敦賀発電所2号炉
ボーリング柱状図の記事欄に係るご指摘への回答
補足説明資料4
破砕部の見直しについて

令和2年6月4日
日本原子力発電株式会社

目次(補足説明資料4)

柱状図における「破碎部から変質部への変更」の記載とその性状(H19-No.17孔 深度 115.98 ~ 116.18m)

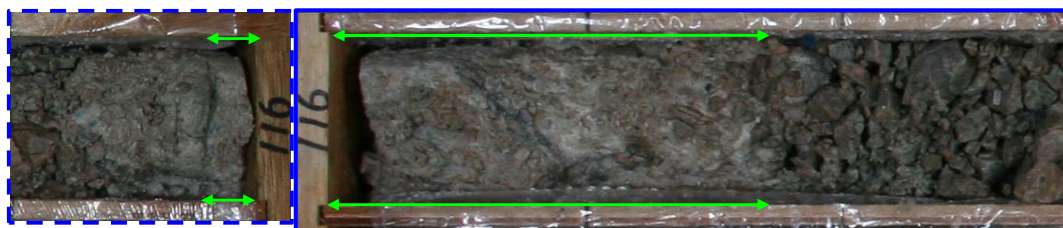
・該当区間に、116.08m付近の暗灰色の細粒物質脈と同系統の割れ目は認められず、灰白色の礫混じりシルト状部では、礫や粒子の定向配列は認められないことから、破碎部ではないと判断した。

委託報告書 (平成19年)	設置許可申請書 (平成27年11月)	審査資料案	審査資料 (平成29年12月22日)	審査資料 (平成30年11月30日)
深度115.98~116.18m: 礫砕帯(Hc)。 上盤30度、下盤不明、灰白色礫混じり砂質シルト状。	掲載なし	記載なし	記載なし	記載なし

柱状図における「破砕部から変質部への変更」の記載とその性状 (H24-B11-1孔 深度 108.59 ~ 108.91m)

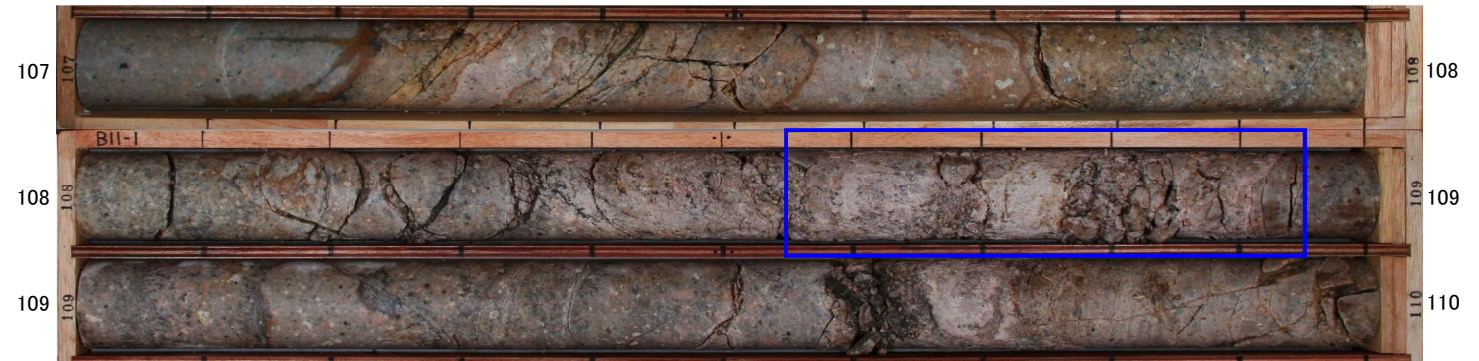
・上端境界・下端境界は不明瞭であることや、原岩組織が残留しておりせん断構造・変形構造が認められないことから、破砕部ではないと判断した。

設置許可申請書案	設置許可申請書 (平成27年11月)	審査資料案	審査資料 (平成29年12月22日)	委託報告書 (平成30年)
<p>記事</p> <p>103.32~104.86m ・縦方向の連続する割れ目と、これに斜交する割れ目が分布する。</p> <p>●108.59~108.91m ・破砕部である。カタクレーサイトからなる。</p> <p>・灰白色の砂礫質シルト・粘土~砂質シルト・粘土状~にぶい黄褐色のシルト・粘土混じり砂礫状を呈する。</p> <p>・走向・傾斜はN16° E82° Eである。</p> <p>・上盤境界の傾斜は55°、下盤境界の傾斜は52°である。</p> <p>●109.66~109.73m ・破砕部である。カタクレーサイトからなる。</p> <p>・灰白色の粘土質砂状~粘土混じり砂礫状を呈する。</p> <p>・走向・傾斜はN3° W67° Wである。</p> <p>・上盤境界の傾斜は60°、下盤境界の傾斜は50°である。</p>	<p>記事</p> <p>103.32~104.86m ・縦方向の連続する割れ目と、これに斜交する割れ目が分布する。</p> <p>●108.59~108.91m ・破砕部である。カタクレーサイトからなる。</p> <p>・灰白色の砂礫質シルト・粘土~砂質シルト・粘土状~にぶい黄褐色のシルト・粘土混じり砂礫状を呈する。</p> <p>・走向・傾斜はN16° E82° Eである。</p> <p>・上盤境界の傾斜は55°、下盤境界の傾斜は52°である。</p> <p>●109.66~109.73m ・破砕部である。カタクレーサイトからなる。</p> <p>・灰白色の粘土質砂状~粘土混じり砂礫状を呈する。</p> <p>・走向・傾斜はN3° W67° Wである。</p> <p>・上盤境界の傾斜は60°、下盤境界の傾斜は50°である。</p>	<p>記事</p> <p>103.32~104.86m ・縦方向の連続する割れ目と、これに斜交する割れ目が分布する。</p> <p>108.59~108.91m ・変質している。</p> <p>・灰白色の砂礫質シルト・粘土~砂質シルト・粘土状~にぶい黄褐色のシルト・粘土混じり砂礫状を呈する。</p> <p>109.66~109.73m ・変質している。</p> <p>・灰白色の粘土質砂状~粘土混じり砂礫状を呈する。</p>	<p>記事</p> <p>103.32~104.86m ・縦方向の連続する割れ目と、これに斜交する割れ目が分布する。</p> <p>108.59~108.91m ・変質している。</p> <p>・灰白色の砂礫質シルト・粘土~砂質シルト・粘土状~にぶい黄褐色のシルト・粘土混じり砂礫状を呈する。</p> <p>109.66~109.73m ・変質している。</p> <p>・灰白色の粘土質砂状~粘土混じり砂礫状を呈する。</p>	<p>記事</p> <p>100.45~101.23m: 岩質は新断層が誘発する。黄色鉱物の浸染は高度で顕著している。</p> <p>103.32~104.86m: 縦方向に連続性の高い割れ目が分布し、これに斜交する割れ目が分布する。</p> <p>103.99~104.03m: 割れ目に幅30mmのマングーンを挟在する。</p> <p>105.79~107.20m: 割れ目自由にて暴化するが割れ目は概ね新断層である。</p> <p>108.59~108.70m: 上盤の傾斜40°で粘土混じり砂礫状を呈する。</p> <p>108.70~108.76m: 粘土混じり砂礫状を呈する。</p> <p>108.76~108.91m: 粘土混じり角礫状を呈する。</p> <p>108.91m: 傾斜30°、幅1mm程度の砂混じり粘土を挟在する。</p> <p>109.66~109.73m: 上盤の傾斜が60°、下盤の傾斜が50°で粘土混じり角礫状を呈する。</p>

設置許可申請書案	設置許可申請書 (平成27年11月)	審査資料案	審査資料 (平成29年12月22日)	委託報告書 (平成30年)
<p>●108.59~108.91m ・破砕部である。カタクレーサイトからなる。</p> <p>・灰白色の砂礫質シルト・粘土~砂質シルト・粘土状~にぶい黄褐色のシルト・粘土混じり砂礫状を呈する。</p> <p>・走向・傾斜はN16° E82° Eである。</p> <p>・上盤境界の傾斜は55°、下盤境界の傾斜は52°である。</p>	<p>●108.59~108.91m ・破砕部である。カタクレーサイトからなる。</p> <p>・灰白色の砂礫質シルト・粘土~砂質シルト・粘土状~にぶい黄褐色のシルト・粘土混じり砂礫状を呈する。</p> <p>・走向・傾斜はN16° E82° Eである。</p> <p>・上盤境界の傾斜は55°、下盤境界の傾斜は52°である。</p>	<p>108.59~108.91m ・変質している。</p> <p>・灰白色の砂礫質シルト・粘土~砂質シルト・粘土状~にぶい黄褐色のシルト・粘土混じり砂礫状を呈する。</p>	<p>108.59~108.91m ・変質している。</p> <p>・灰白色の砂礫質シルト・粘土~砂質シルト・粘土状~にぶい黄褐色のシルト・粘土混じり砂礫状を呈する。</p>	<p>108.59~108.70m: 上盤の傾斜40°で粘土混じり砂礫状を呈する。</p> <p>108.70~108.76m: 粘土混じり砂礫状を呈する。</p> <p>108.76~108.91m: 粘土混じり角礫状を呈する。</p> <p>108.91m: 傾斜30°、幅1mm程度の砂混じり粘土を挟在する。</p>

柱状図における「破砕部から変質部への変更」の記載とその性状 (H24-B11-1孔 深度 109.66 ~ 109.73m)

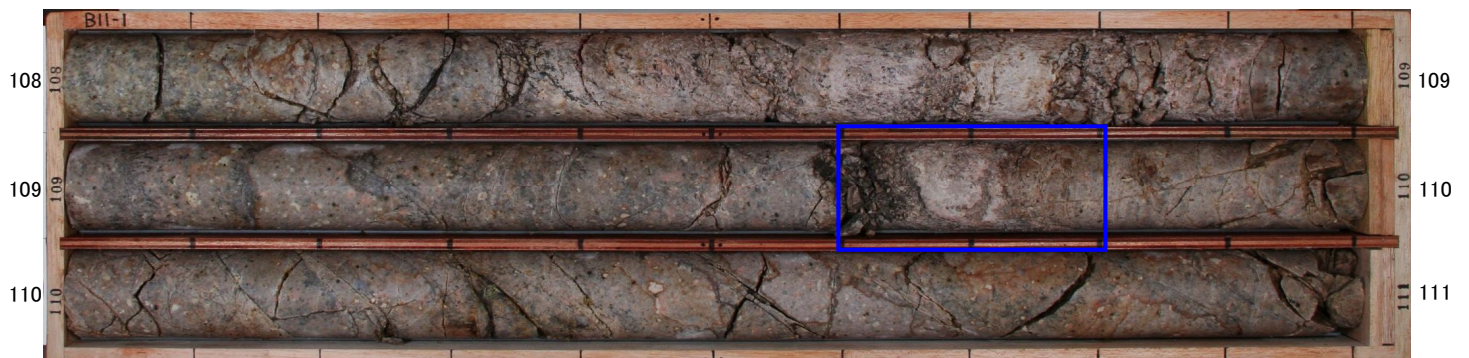
・上端境界・下端境界は不明瞭であることや、原岩組織が残留しておりせん断構造・変形構造が認められないことから、破砕部ではないと判断した。

設置許可申請書案	設置許可申請書 (平成27年11月)	審査資料案	審査資料 (平成29年12月22日)	委託報告書 (平成30年)
<p>記事</p> <p>103.32~104.86m ・縦方向の連続する割れ目と、これに斜交する割れ目が分布する。</p> <p>●108.59~108.91m ・破砕部である。カタクレーサイトからなる。</p> <p>・灰白色の砂礫質シルト・粘土~砂質シルト・粘土状~にふい黄褐色のシルト・粘土混じり砂礫状を呈する。</p> <p>・走向・傾斜はN16° E82° Eである。</p> <p>・上盤境界の傾斜は55°、下盤境界の傾斜は52°である。</p> <p>●109.66~109.73m ・破砕部である。カタクレーサイトからなる。</p> <p>・灰白色の粘土質砂状~粘土混じり砂礫状を呈する。</p> <p>・走向・傾斜はN3° W87° Wである。</p> <p>・上盤境界の傾斜は60°、下盤境界の傾斜は50°である。</p>	<p>記事</p> <p>103.32~104.86m ・縦方向の連続する割れ目と、これに斜交する割れ目が分布する。</p> <p>●108.59~108.91m ・破砕部である。カタクレーサイトからなる。</p> <p>・灰白色の砂礫質シルト・粘土~砂質シルト・粘土状~にふい黄褐色のシルト・粘土混じり砂礫状を呈する。</p> <p>・走向・傾斜はN16° E82° Eである。</p> <p>・上盤境界の傾斜は55°、下盤境界の傾斜は52°である。</p> <p>●109.66~109.73m ・破砕部である。カタクレーサイトからなる。</p> <p>・灰白色の粘土質砂状~粘土混じり砂礫状を呈する。</p> <p>・走向・傾斜はN3° W87° Wである。</p> <p>・上盤境界の傾斜は60°、下盤境界の傾斜は50°である。</p>	<p>記事</p> <p>103.32~104.86m ・縦方向の連続する割れ目と、これに斜交する割れ目が分布する。</p> <p>108.59~108.91m ・変質している。</p> <p>・灰白色の砂礫質シルト・粘土~砂質シルト・粘土状~にふい黄褐色のシルト・粘土混じり砂礫状を呈する。</p> <p>109.66~109.73m ・変質している。</p> <p>・灰白色の粘土質砂状~粘土混じり砂礫状を呈する。</p>	<p>記事</p> <p>103.32~104.86m ・縦方向の連続する割れ目と、これに斜交する割れ目が分布する。</p> <p>108.59~108.91m ・変質している。</p> <p>・灰白色の砂礫質シルト・粘土~砂質シルト・粘土状~にふい黄褐色のシルト・粘土混じり砂礫状を呈する。</p> <p>109.66~109.73m ・変質している。</p> <p>・灰白色の粘土質砂状~粘土混じり砂礫状を呈する。</p>	<p>記事</p> <p>100.46~101.23m 地帯は新断層が残留する。有色鉱物の集積は高化で褐色化している。</p> <p>103.32~104.86m 縦方向に連続性の良い割れ目が分布し、これに斜交する割れ目が発達する。</p> <p>103.89~104.86m 黄白色に、幅30mmのマンガン燐を挟持する。</p> <p>105.79~107.29m 割れ目自体に褐色化するが地帯は新断層である。</p> <p>108.59~108.70m 上盤の傾斜40°で粘土混じり砂礫状を呈する。</p> <p>108.70~108.91m 粘土混じり砂礫状を呈する。</p> <p>108.91~109.51m 粘土混じり角礫状を呈する。</p> <p>108.91m 傾斜30° 傾斜程度の砂礫じり粘土を挟持する。</p> <p>109.66~109.72m 上盤の傾斜が60°、下盤の傾斜が50°で粘土混じり角礫状を呈する。</p>

設置許可申請書案	設置許可申請書 (平成27年11月)	審査資料案	審査資料 (平成29年12月22日)	委託報告書 (平成30年)
<p>●109.66~109.73m ・破砕部である。カタクレーサイトからなる。</p> <p>・灰白色の粘土質砂状~粘土混じり砂礫状を呈する。</p> <p>・走向・傾斜はN3° W87° Wである。</p> <p>・上盤境界の傾斜は60°、下盤境界の傾斜は50°である。</p>	<p>●109.66~109.73m ・破砕部である。カタクレーサイトからなる。</p> <p>・灰白色の粘土質砂状~粘土混じり砂礫状を呈する。</p> <p>・走向・傾斜はN3° W87° Wである。</p> <p>・上盤境界の傾斜は60°、下盤境界の傾斜は50°である。</p>	<p>109.66~109.73m ・変質している。</p> <p>・灰白色の粘土質砂状~粘土混じり砂礫状を呈する。</p>	<p>109.66~109.73m ・変質している。</p> <p>・灰白色の粘土質砂状~粘土混じり砂礫状を呈する。</p>	<p>109.66~109.72m: 上盤の傾斜が60°、下盤の傾斜が50°で粘土混じり角礫状を呈する。</p>

柱状図における「破碎部から変質部への変更」の記載とその性状 (H24-B14-2孔 深度 53.33 ~ 53.36m)

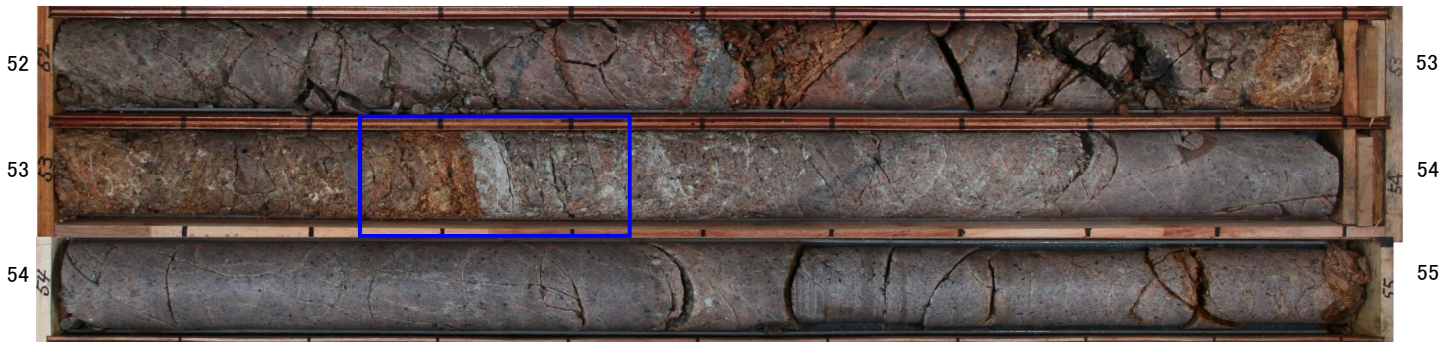
・粘土状部は網目状に分布しており上端境界・下端境界は不明瞭であることや、原岩組織が残留しておりせん断構造・変形構造が認められないことから、破碎部ではないと判断した。

設置許可申請書案	設置許可申請書 (平成27年11月)	審査資料案	審査資料 (平成29年12月22日)	委託報告書 (平成30年)
<p>記事</p> <ul style="list-style-type: none"> ●53.33～53.36m ・破碎部である。 ・正断層センスである。 ・灰白色の礫混じり粘土状～粘土混じり礫状を呈する。 ・灰白色粘土：累計厚15mm ・みかけ傾斜は15°である。 60.65～150.00m ・アプライトである。 ●60.85～61.12m ・破碎部である。カタクレーサイトからなる。 ・明黄褐色の粘土混じり礫状を呈する。 ・走向・傾斜はN35° E88° NWである。 	<p>記事</p> <ul style="list-style-type: none"> ●53.33～53.36m ・破碎部である。 ・正断層センスである。 ・灰白色の礫混じり粘土状～粘土混じり礫状を呈する。 ・灰白色粘土：累計厚15mm ・みかけ傾斜は15°である。 60.65～150.00m ・アプライトである。 ●60.85～61.12m ・破碎部である。カタクレーサイトからなる。 ・明黄褐色の粘土混じり礫状を呈する。 ・走向・傾斜はN35° E86° NWである。 	<p>記事</p> <ul style="list-style-type: none"> 53.33～53.36m ・変質している。 ・灰白色の礫混じり粘土状～粘土混じり礫状を呈する。 60.65～150.00m ・アプライトである。 ●60.85～61.12m (D-42破碎帯) ・破碎部である。 ・褐灰色の固結礫状部及び緑灰色の固結粘土状部からなる。 ・走向・傾斜はN1° E83° Eである。 	<p>記事</p> <ul style="list-style-type: none"> 53.33～53.36m ・変質している。 ・灰白色の礫混じり粘土状～粘土混じり礫状を呈する。 60.65～150.00m ・アプライトである。 ●60.85～61.12m (D-42破碎帯) ・破碎部である。 ・褐灰色の固結礫状部及び緑灰色の固結粘土状部からなる。 ・走向・傾斜はN1° E83° Eである。 	<p>記事</p> <ul style="list-style-type: none"> 53.33～53.35m 土砂状を呈する。灰白色の粘土を伴い軟質である。 55.40～55.54m 割れ目が密着する。全体に赤色を帯びる。 57.42～57.68m 変質作用により岩脈が溶化し軟質である。赤石礫の大半は礫骨組織を喪失している。 59.55～60.85m 割れ目間に細片化し、緑色粘結物を充填する。 60.65～150.00m アプライトである。 ●60.85～61.12m 破碎帯(D-42) 破碎帯は19.70mである。 61.85～61.11m 褐灰色の固結した礫層からなる。上層部は傾斜は40°である。固結礫は残留する。層状である。 61.11～61.12m 緑灰色の固結した粘土状部からなる。下層境界の傾斜は30°である。 62.97～63.08m 割れ目が密着し軟質である。下層に傾斜は40°～42°で緑白色の粘土が存在する。 64.82～65.32m 傾斜30°～45°および70°程度の割れ目が発達する。片状を呈する。

設置許可申請書案	設置許可申請書 (平成27年11月)	審査資料案	審査資料 (平成29年12月22日)	委託報告書 (平成30年)
<p>●53.33～53.36m</p> <ul style="list-style-type: none"> ・破碎部である。 ・正断層センスである。 ・灰白色の礫混じり粘土状～粘土混じり礫状を呈する。 ・灰白色粘土：累計厚15mm ・みかけ傾斜は15°である。 	<p>●53.33～53.36m</p> <ul style="list-style-type: none"> ・破碎部である。 ・正断層センスである。 ・灰白色の礫混じり粘土状～粘土混じり礫状を呈する。 ・灰白色粘土：累計厚15mm ・みかけ傾斜は15°である。 	<p>53.33～53.36m</p> <ul style="list-style-type: none"> ・変質している。 ・灰白色の礫混じり粘土状～粘土混じり礫状を呈する。 	<p>53.33～53.36m</p> <ul style="list-style-type: none"> ・変質している。 ・灰白色の礫混じり粘土状～粘土混じり礫状を呈する。 	<p>53.33～53.35m: 土砂状を呈する。灰白色の粘土を伴い軟質である。</p>

柱状図における「変質部から破碎部への変更」の記載とその性状(H19-No. 2孔 深度 2.35 ~ 2.42m)

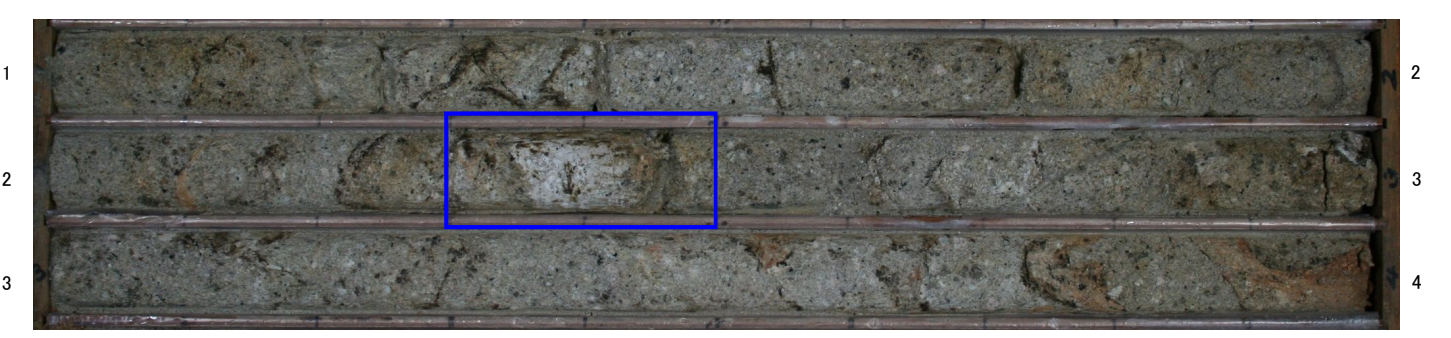
・変色部は前後数mのうち該当区間のみである。また、上端側にマンガンの分布を切るせん断面、下端側は細粒物質の帯状分布が認められることから、破碎部として認定した。直線的・連続的な粘土状部の分布が認められないことから、カタクレーサイトであると判断した。

委託報告書 (平成19年)	設置許可申請書案	設置許可申請書 (平成27年11月)	審査資料案	審査資料 (平成29年12月22日)
記載なし	2.35~2.42m ・変質が強い。	2.35~2.42m ・変質が強い。	●2.35m~2.42m(f-15-2破碎帯) ・破碎部である。 ・灰黄色の固結礫状部からなる。 ・上端境界の傾斜は45°である。	●2.35m~2.42m(f-15-2破碎帯) ・破碎部である。 ・灰黄色の固結礫状部からなる。 ・上端境界の傾斜は45°である。

柱状図における「変質部から破碎部への変更」の記載とその性状(H19-No. 2孔 深度 39.83 ~ 39.88m)

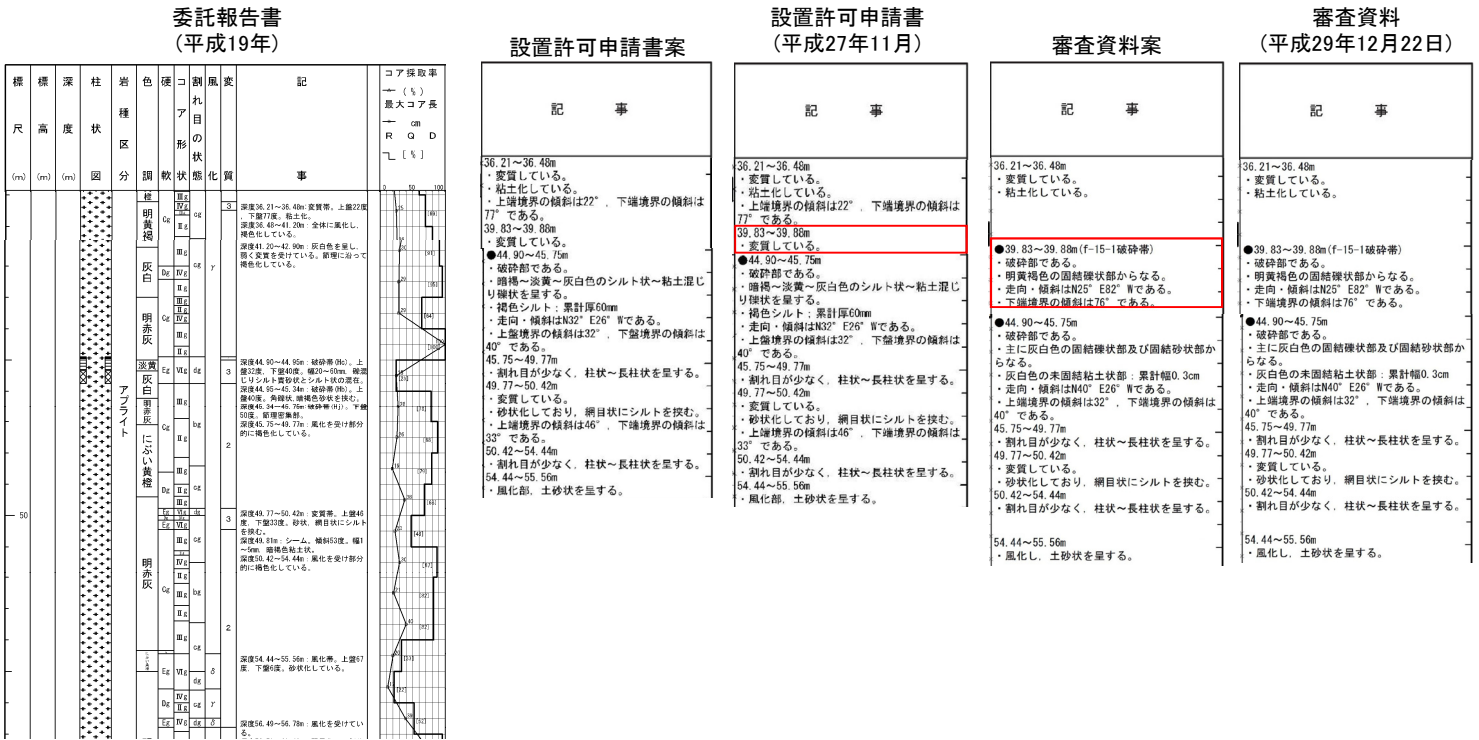
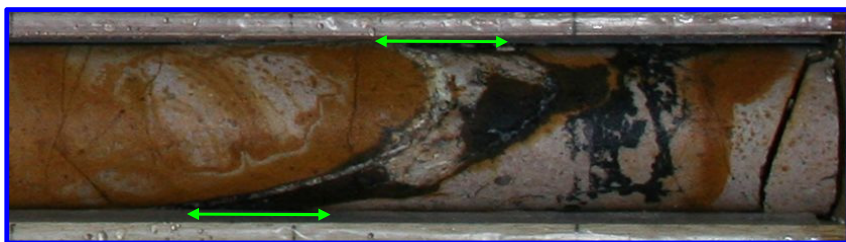
・2本の同系統の割れ目に挟まれた区間に粘土状部などの物質の配列が認められることから、破碎部として認定した。固結しており、原岩組織が残留していることから、カタクレーサイトであると判断した。

委託報告書 (平成19年)	設置許可申請書案	設置許可申請書 (平成27年11月)	審査資料案	審査資料 (平成29年12月22日)
記載なし	39.83~39.88m ・変質している。	39.83~39.88m ・変質している。	●39.83~39.88m(f-15-1破碎帯) ・破碎部である。 ・明黄褐色の固結礫状部からなる。 ・走向・傾斜はN25° E82° Wである。 ・下端境界の傾斜は76°である。	●39.83~39.88m(f-15-1破碎帯) ・破碎部である。 ・明黄褐色の固結礫状部からなる。 ・走向・傾斜はN25° E82° Wである。 ・下端境界の傾斜は76°である。

柱状図における「変質部から破砕部への変更」の記載とその性状 (H19-No. 2孔 深度 61.25 ~ 61.30m)

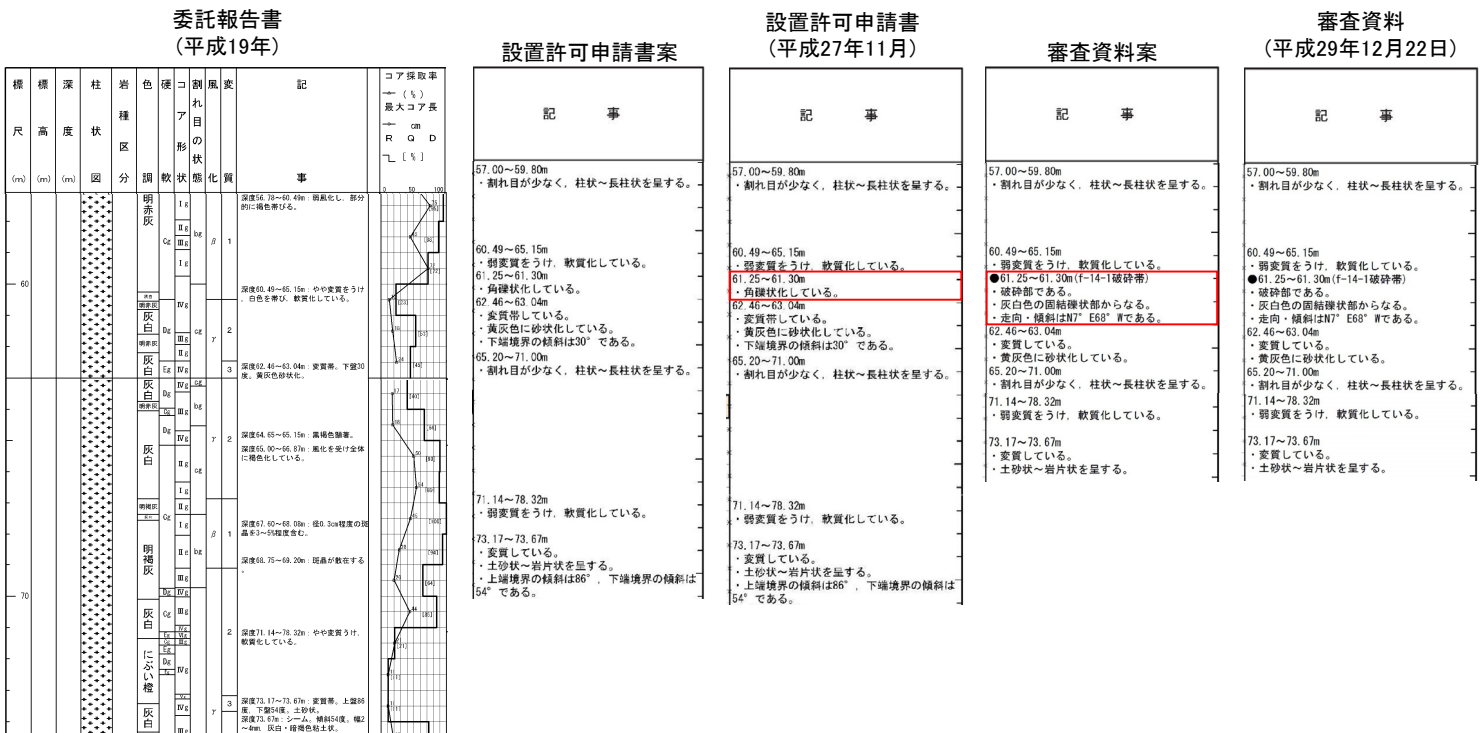
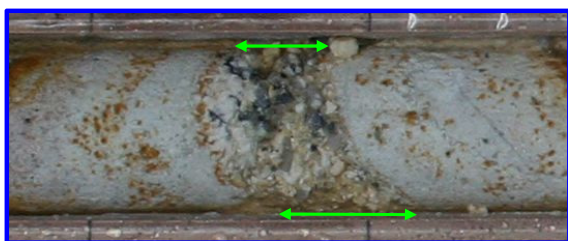
・2本の同系統の割れ目に挟まれた区間が角礫状を呈することから、破砕部として認定した。直線的・連続的な粘土状部の分布が認められないことから、カタクレーサイトであると判断した。

委託報告書 (平成19年)	設置許可申請書案	設置許可申請書 (平成27年11月)	審査資料案	審査資料 (平成29年12月22日)
記載なし	61.25~61.30m ・角礫状化している。	61.25~61.30m ・角礫状化している。	●61.25~61.30m (f-14-1破砕帯) ・破砕部である。 ・灰白色の固結礫状部からなる。 ・走向・傾斜はN7° E68° Wである。	●61.25~61.30m (f-14-1破砕帯) ・破砕部である。 ・灰白色の固結礫状部からなる。 ・走向・傾斜はN7° E68° Wである。

柱状図における「変質部から破碎部への変更」の記載とその性状 (H19-No. 4孔 深度 24.12 ~ 24.41m)

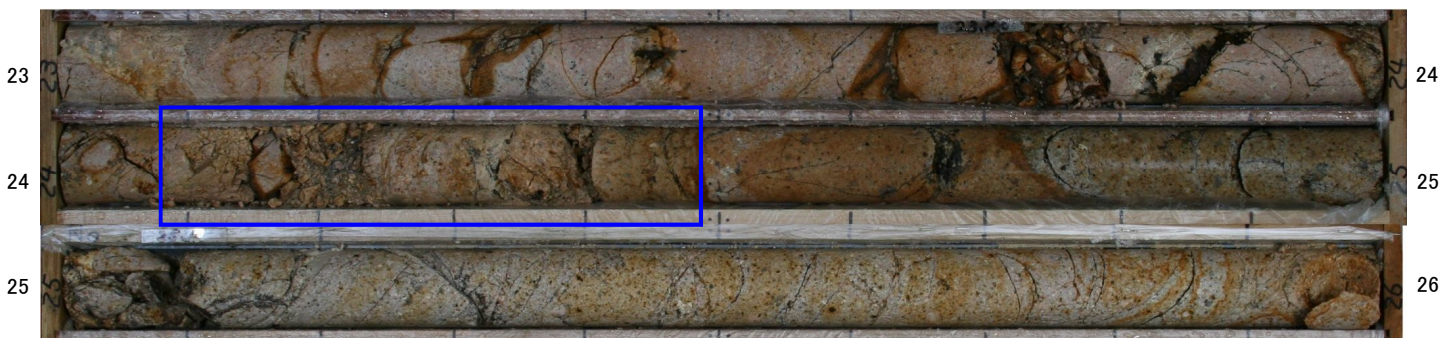
・原岩組織が不明瞭となる区間において、同系統の割れ目が複数認められることから、周囲の割れ目の多い部分を含め破碎部として認定した。直線的・連続的な粘土状部の分布が認められないことから、カタクレーサイトであると判断した。

委託報告書 (平成19年)	設置許可申請書案	設置許可申請書 (平成27年11月)	審査資料案	審査資料 (平成29年12月22日)
記載なし	記載なし	記載なし	●24.12~24.41m(f-12-4破碎帯) ・破碎部である。 ・淡棕色の固結礫状部からなる。 ・走向・傾斜はN7° W73° Wである。	●24.12~24.41m(f-12-4破碎帯) ・破碎部である。 ・淡棕色の固結礫状部からなる。 ・走向・傾斜はN7° W73° Wである。

柱状図における「変質部から破碎部への変更」の記載とその性状(H19-No. 4孔 深度 34.24 ~ 34.38m)

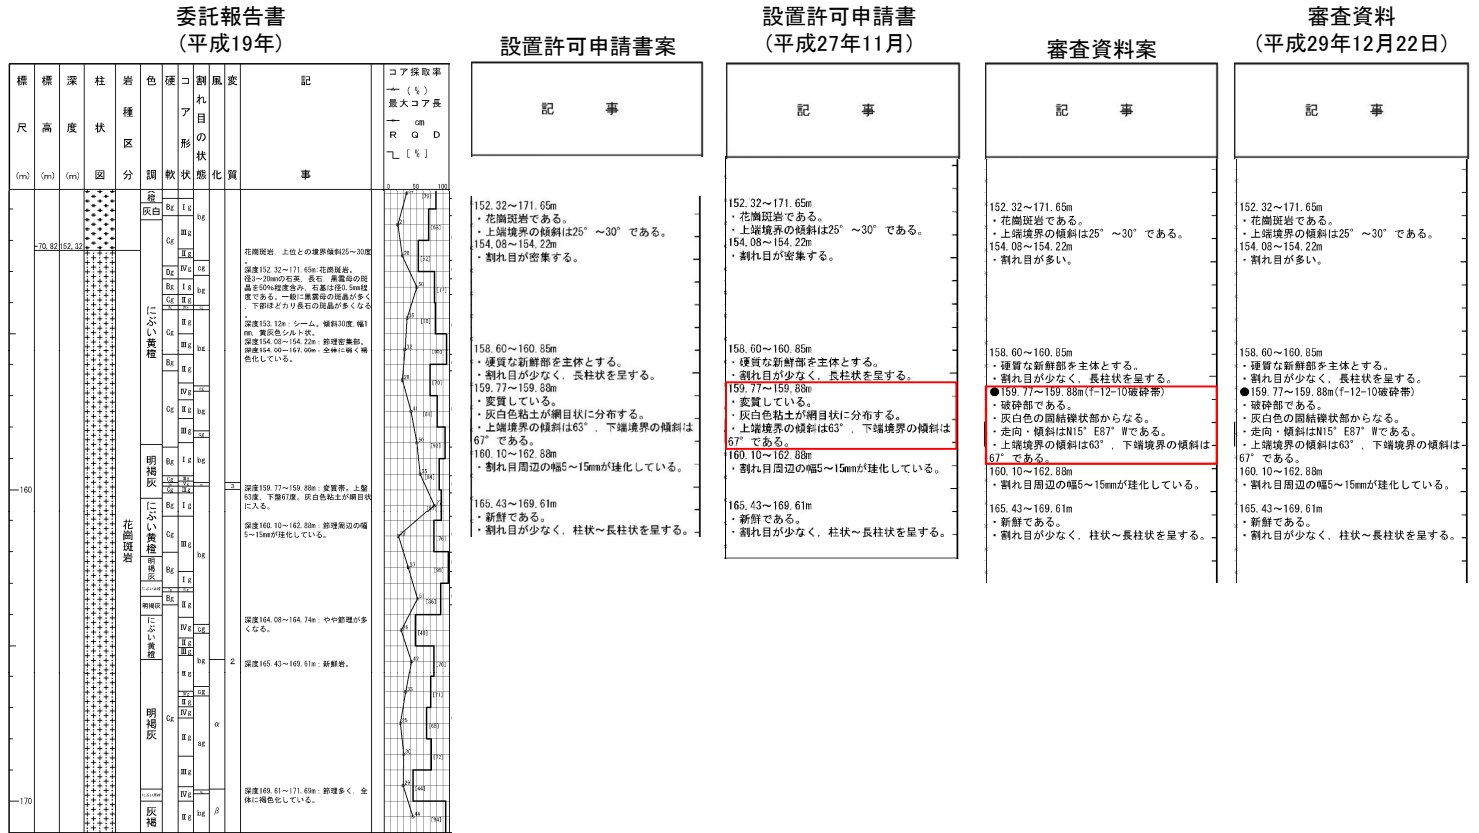
・下端面に沿って縞状の構造が認められ、細礫混じり砂状部を伴うことから、周囲の割れ目の多い部分を含め破碎部として認定した。直線的・連続的な粘土状部の分布が認められないことから、カタクレーサイトであると判断した。

委託報告書 (平成19年)	設置許可申請書案	設置許可申請書 (平成27年11月)	審査資料案	審査資料 (平成29年12月22日)
深度34.24～34.38m: 変質帯。上盤68度、下盤56度。砂状化し、脆くなる。 深度34.38m: シーム。傾斜56度。幅3mm、灰褐色と灰白色シルトの互層状。	34.24～34.38m ・変質している。 ・砂状を呈する。下端境界に幅3mmの灰褐～灰白色シルトを挟む。 ・上端傾斜の傾斜は68°、下端境界の傾斜は56°である。	34.24～34.38m ・変質している。 ・砂状を呈する。下端境界に幅3mmの灰褐～灰白色シルトを挟む。 ・上端傾斜の傾斜は68°、下端境界の傾斜は56°である。	●34.24～34.38m(f-2-12破碎帯) ・破碎部である。 ・灰白色の固結礫状部からなる。 ・走向・傾斜はN12° E73° Wである。 ・下端境界の傾斜は56°である。	●34.24～34.38m(f-2-12破碎帯) ・破碎部である。 ・灰白色の固結礫状部からなる。 ・走向・傾斜はN12° E73° Wである。 ・下端境界の傾斜は56°である。

柱状図における「変質部から破碎部への変更」の記載とその性状 (H19-No. 4孔 深度 159.77 ~ 159.88m)

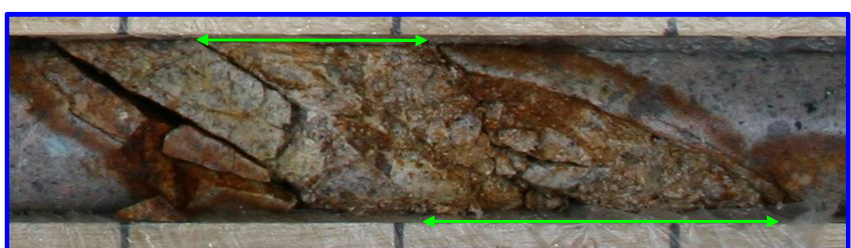
・原岩組織が不明瞭となる区間において、同系統の割れ目が複数認められ、礫状部を伴うことから、機械割れにより性状が不明瞭な部分を含め破碎部として認定した。直線的・連続的な粘土状部の分布が認められないことから、カタクレーサイトであると判断した。

委託報告書 (平成19年)	設置許可申請書案	設置許可申請書 (平成27年11月)	審査資料案	審査資料 (平成29年12月22日)
深度159.77~159.88m: 変質帯。上盤63度、下盤67度。灰白色粘土が網目状に入る。	159.77~159.88m ・変質している。 ・灰白色粘土が網目状に分布する。 ・上端境界の傾斜は63°、下端境界の傾斜は67°である。	159.77~159.88m ・変質している。 ・灰白色粘土が網目状に分布する。 ・上端境界の傾斜は63°、下端境界の傾斜は67°である。	●159.77~159.88m (f-12-10破碎帯) ・破碎部である。 ・灰白色の固結礫状部からなる。 ・走向・傾斜はN15°E87°Wである。 ・上端境界の傾斜は63°、下端境界の傾斜は67°である。	●159.77~159.88m (f-12-10破碎帯) ・破碎部である。 ・灰白色の固結礫状部からなる。 ・走向・傾斜はN15°E87°Wである。 ・上端境界の傾斜は63°、下端境界の傾斜は67°である。
